## Detaljregulering E18 Kragerø – Bamble: Kopi av innkomne uttalelser fra interesseorganisasjoner Høring planforslag 2021

Kopi av innkomne uttalelser fra interesseorganisasjoner for  
detaljregulering E18 Kragerø – Bamble  
Utvidet varsling 2023 og 2024

Prosjekt nr.:	01227421
Oppdragsgiver:	Nye Veier AS
Dokumentnummer:	NV40E18KB-PLA-PLN-0010

# Skogsbilvei – Brynemo/Hegland

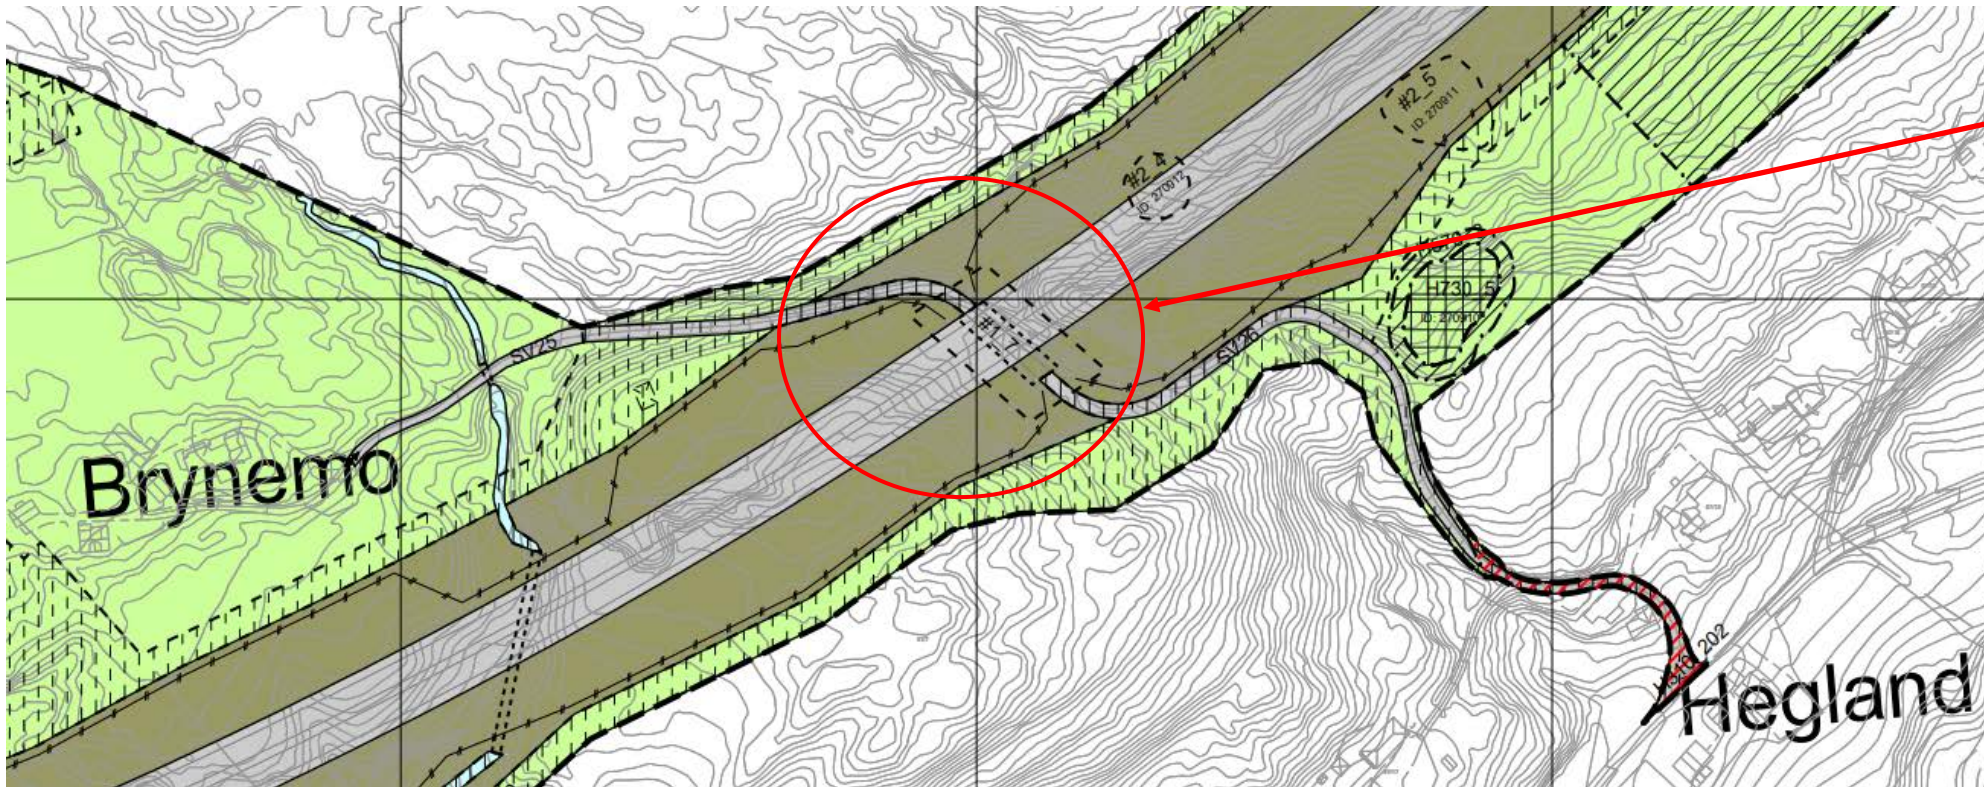
Høyde på bro/kulvert min 5m, pga. tømmer transport med bil og henger (24m)

## Skogsbilvei - Tyvannselva

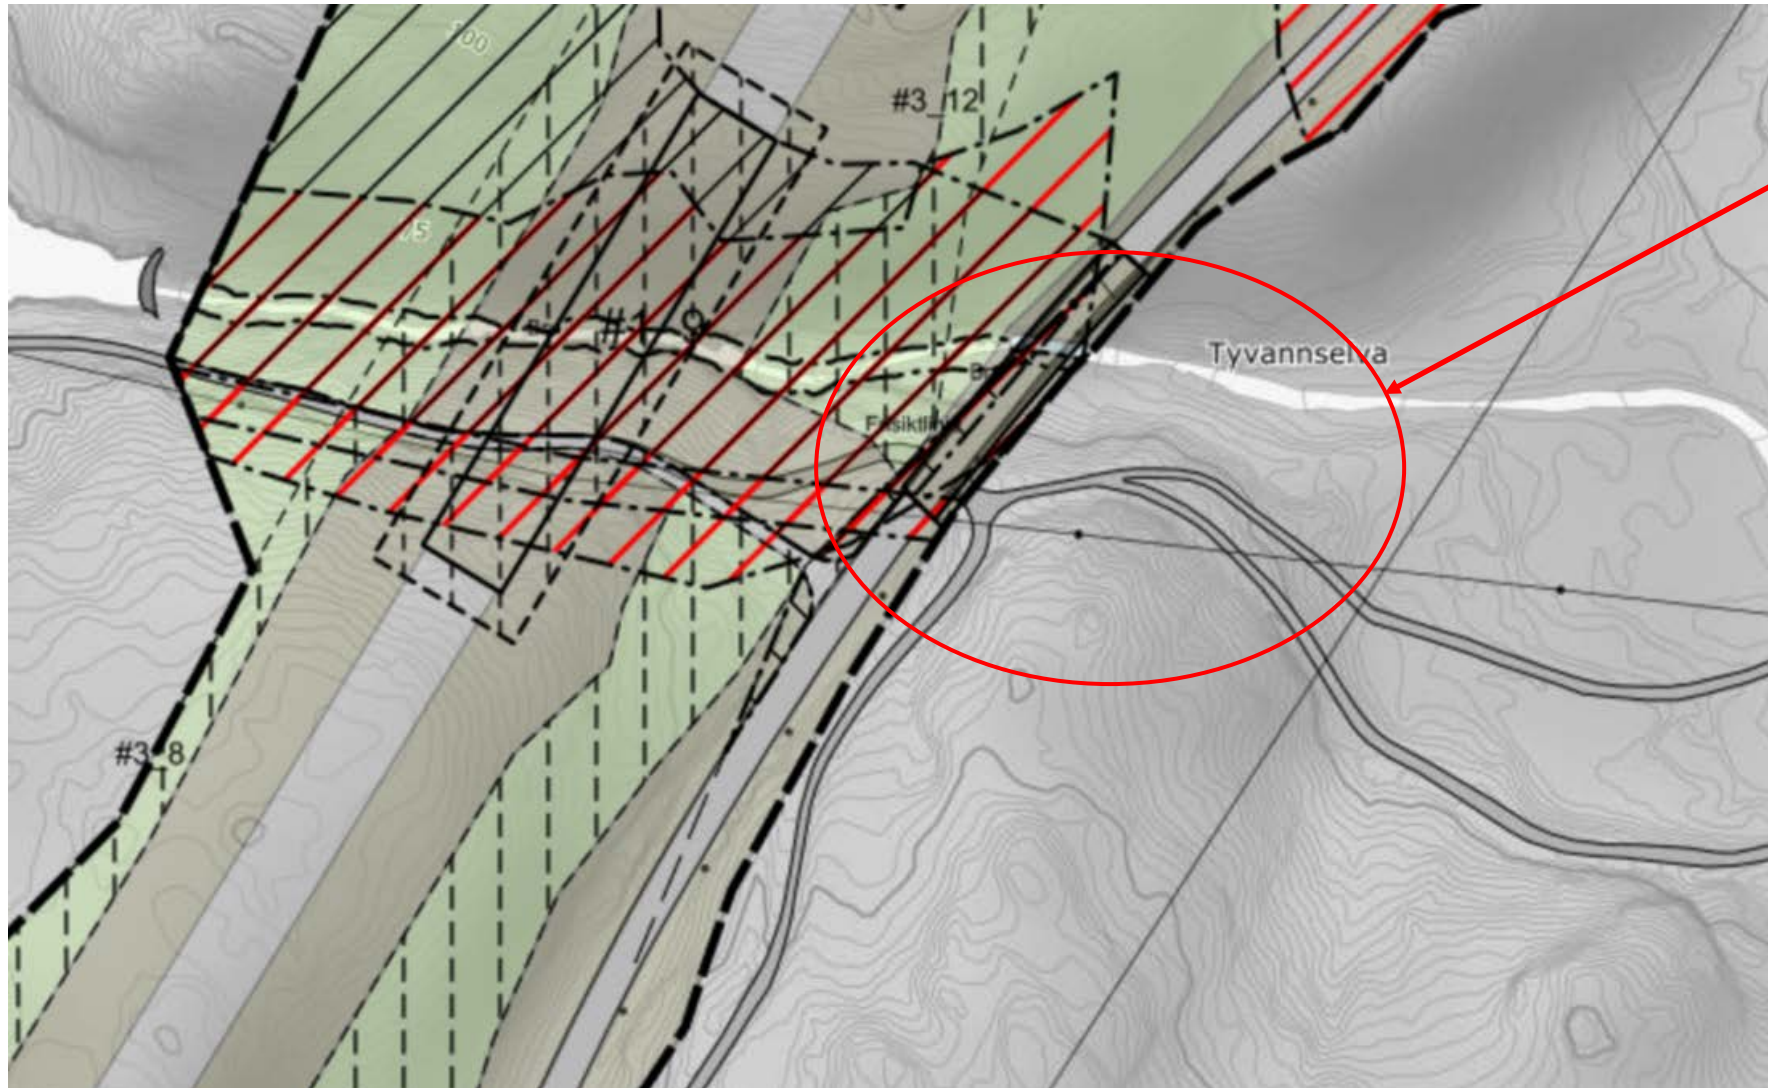
Her må de lages en god påkobling mellom skogsbilveiene øst for dagens E18. Reguleringsplanen bør utvides slik at dette kommer med i utbyggingen.
